CONSTRUCCIÓN DE UN VIADUCTO PARA LA SUPRESIÓN DEL PASO A NIVEL DE EUBA (P.K. 25+387 LÍNEA BILBAO-DONOSTIA)

AUDITORÍA DE SEGURIDAD VIARIA

PROYECTO MODIFICADO

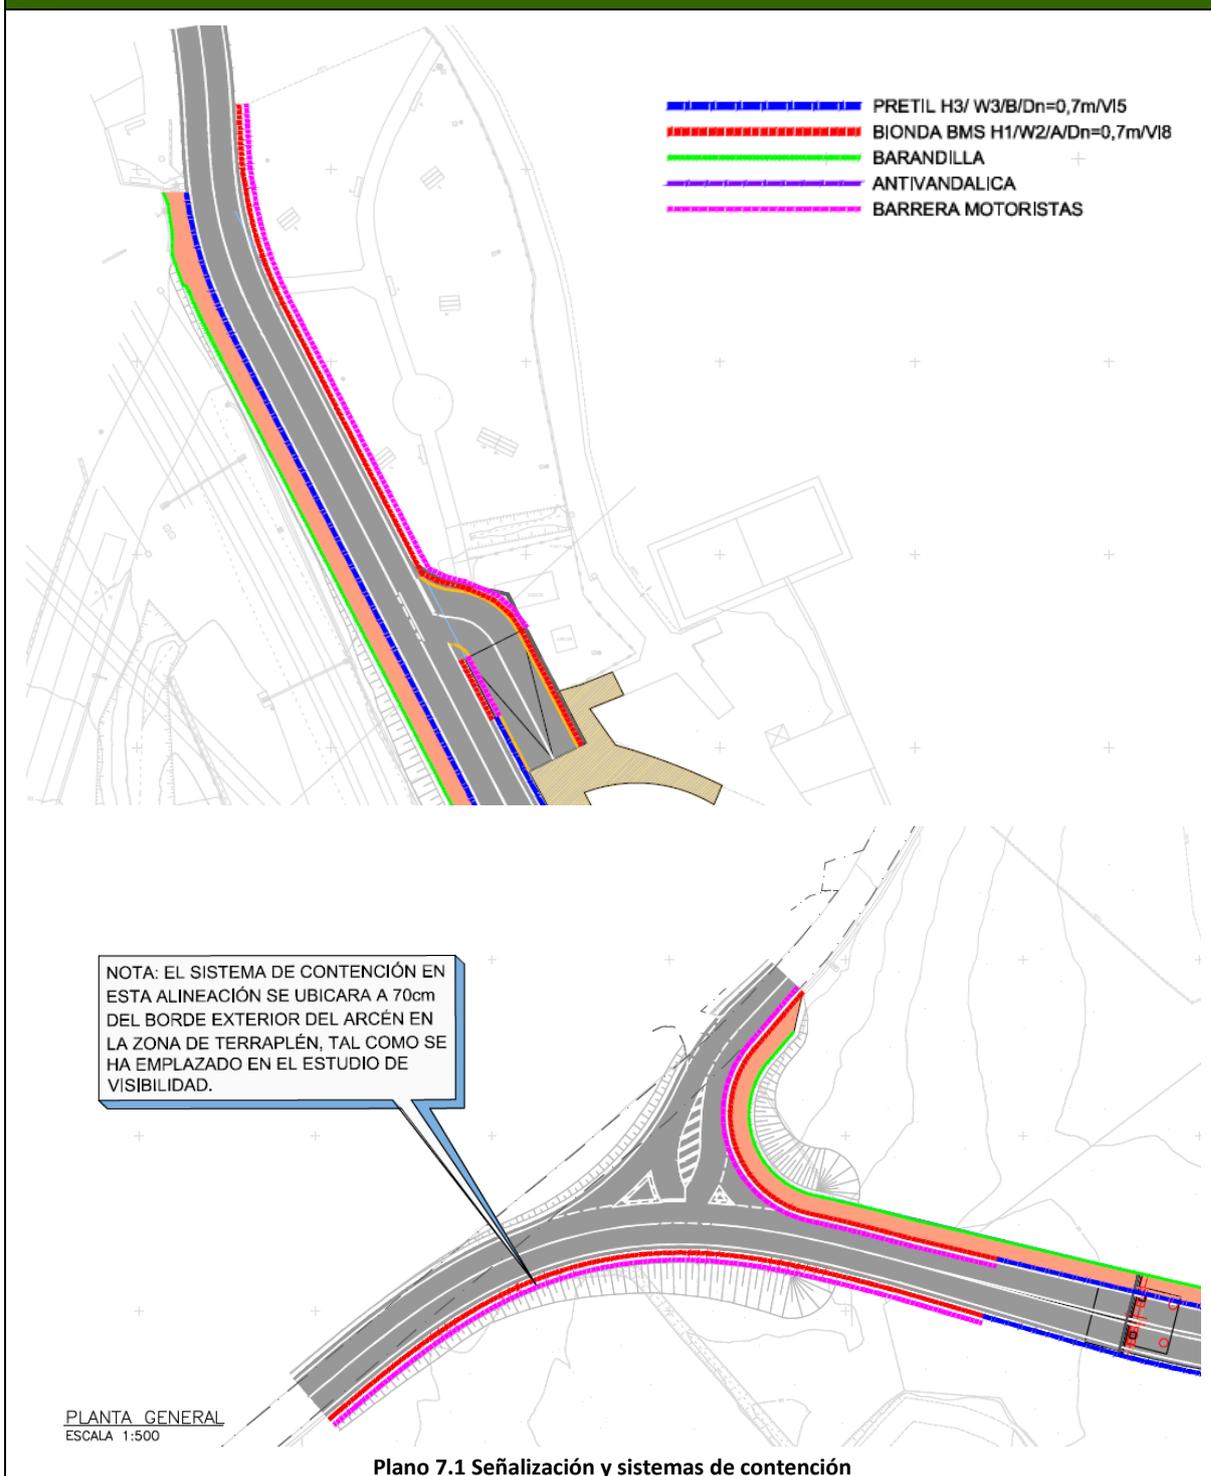
Mientras que en el Plano 7.1 "Señalización y sistemas de contención" se ha representado la instalación de la barrera metálica proyectada "Bionda BMS H1/W2/A/Dn=0,7m/V18" adosada a un Sistema de Protección para Motociclistas, en la ficha técnica del ensayo de conformidad de marcado CE de la barrera metálica proyectada, incluida en el Plano 7.3 "Barreras Bionda BMS H1/W2/A/Dn=0,7m/V18", se comprueba como la misma no dispone de Sistema de Protección para Motociclistas.

Una disposición de la barrera metálica proyectada diferente a la indicada en su ficha técnica del ensayo de conformidad de marcado CE, podría originar que esta no funcione adecuadamente frente al impacto de un vehículo y no sea capaz de contenerlo.

MÁRGENES Y SU TRATAMIENTO					
SISTEMAS DE CONTENCIÓN					
Parámetros inadecuados del sistema de contención					
Ficha nº	Código ESM	Nombre ESM	Caso ESM	Competencia	Prioridad
1	0211004	Implantación de sistema de contención diferente a la ensayada según UNE 1317-2	D - Empleo de Sistema de Protección para Motociclistas	Proyectista	2 - Moderada
Actuaciones					
Orden	Descripción de la actuación				
1	Adoptar alguna de las siguientes soluciones: <ul style="list-style-type: none"> - Sustituir la barrera metálica proyectada por otra barrera metálica que disponga o permita un Sistema de Protección para Motociclistas de acuerdo a su ficha técnica del ensayo de conformidad de marcado CE. - Mantener la barrera metálica proyectada, no instalando sobre la misma un Sistema de Protección para Motociclistas, dado que, según la OC 35/2014 sobre criterios de aplicación de sistemas de contención de vehículos, el mismo no es necesario al haberse proyectado en alineaciones rectas y en el lado interior de alineaciones curvas.

Plano 7.1 Señalización y sistemas de contención

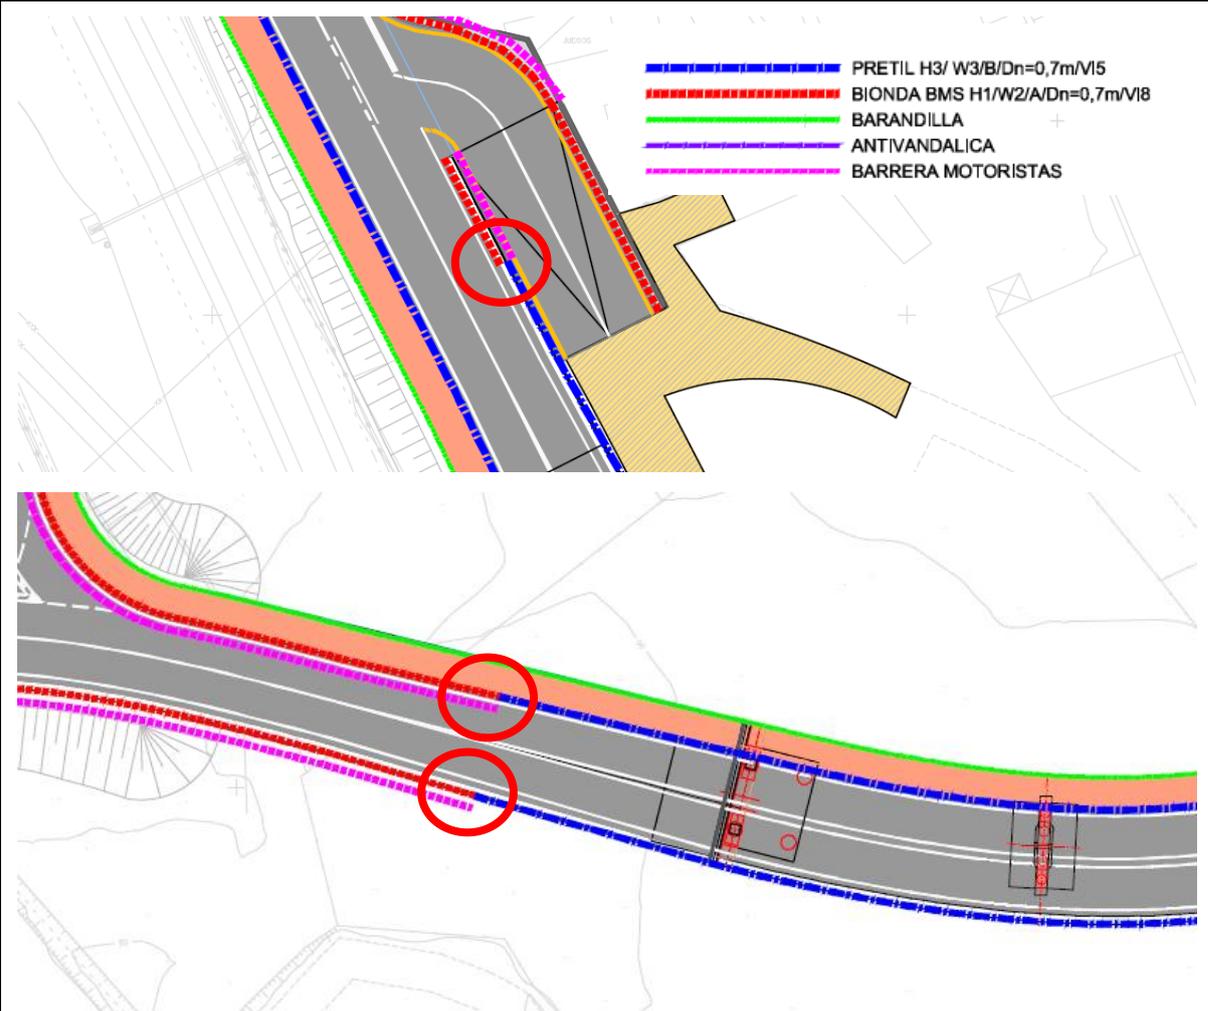
MÁRGENES Y SU TRATAMIENTO					
SISTEMAS DE CONTENCIÓN					
Inadecuada disposición del sistema de contención implantado en puentes y estructuras. Disposición transversal					
Ficha nº	Código ESM	Nombre ESM	Caso ESM	Competencia	Prioridad
2	0213205	Inadecuada transición y conexión entre pretil y barrera	-	Proyectista	1 - Severa
<p align="center">Plano 7.3 Barreras Bionda BMS H1/W2/A/Dn=0,7m/VI8</p>					
Localización					
Eje/Carretera	Sentido	Margen	P.K. inicial	P.K. final	
Eje Trazado 01	Ascendente	Derecho	0+320	0+320	
Eje Trazado 01	Descendente	Derecho	0+320	0+320	
Eje Trazado 01	Descendente	Derecho	0+090	0+090	
Descripción					
<p>Mientras que en el Plano 7.1 “Señalización y sistemas de contención” se ha unido el pretil metálico proyectado “Pretil H3/ W3/B/Dn=0,7m/VI5” a la barrera metálica proyectada “Bionda BMS H1/W2/A/Dn=0,7m/VI8”, que es una barrera metálica simple de una sola valla con postes cada 1,33 m de acuerdo al Plano 7.3 “Barreras Bionda BMS H1/W2/A/Dn=0,7m/VI8”; en el Plano “7.2 Pretil H3/ W3/B/Dn=0,7m/VI5. Definición geométrica”, la conexión pretil-barrera metálica se ha realizado mediante una barrera metálica simple de valla superpuesta con postes cada 2 m.</p>

Problemática					
<p>Según la OC 35/2014 sobre criterios de aplicación de sistemas de contención de vehículos, las transiciones entre los distintos tipos de barreras de seguridad y pretiles se dispondrán de acuerdo con las indicaciones que se recojan en la descripción técnica del sistema, aportada por el titular del marcado CE, y siempre de forma semejante a la instalación empleada en los ensayos de impacto, realizados según la norma UNE-EN 1317, con los que se ha obtenido el marcado CE.</p> <p>Si la conexión entre el pretil metálico proyectado y la barrera metálica simple de valla superpuesta con postes cada 2 m, incluida en el Plano “7.2 Pretil H3/ W3/B/Dn=0,7m/VI5. Definición geométrica”, hubiera sido la empleada en los correspondientes ensayos de impacto con los que el pretil metálico ha obtenido su marcado CE, las transiciones del pretil con la barrera metálica no se habrían realizado de forma semejante a la instalación empleada en los ensayos de impacto con los que el pretil metálico ha obtenido su marcado CE.</p> <p>Una disposición de las transiciones pretil-barrera diferente a la indicada en la ficha técnica de los ensayos de conformidad de marcado CE del pretil, podría originar que estas no funcionen adecuadamente frente al impacto de un vehículo y no sea capaz de contenerlo.</p>

MÁRGENES Y SU TRATAMIENTO					
SISTEMAS DE CONTENCIÓN					
Inadecuada disposición del sistema de contención implantado en puentes y estructuras. Disposición transversal					
Ficha nº	Código ESM	Nombre ESM	Caso ESM	Competencia	Prioridad
2	0213205	Inadecuada transición y conexión entre pretil y barrera	-	Proyectista	1 - Severa
Actuaciones					
Orden	Descripción de la actuación				
1	Proyectar una transición pretil-barrera siguiendo las indicaciones que se recojan en la descripción técnica del pretil, aportada por el titular del mercado CE, y siempre de forma semejante a la instalación empleada en los ensayos de impacto con los que se ha obtenido el mercado CE.
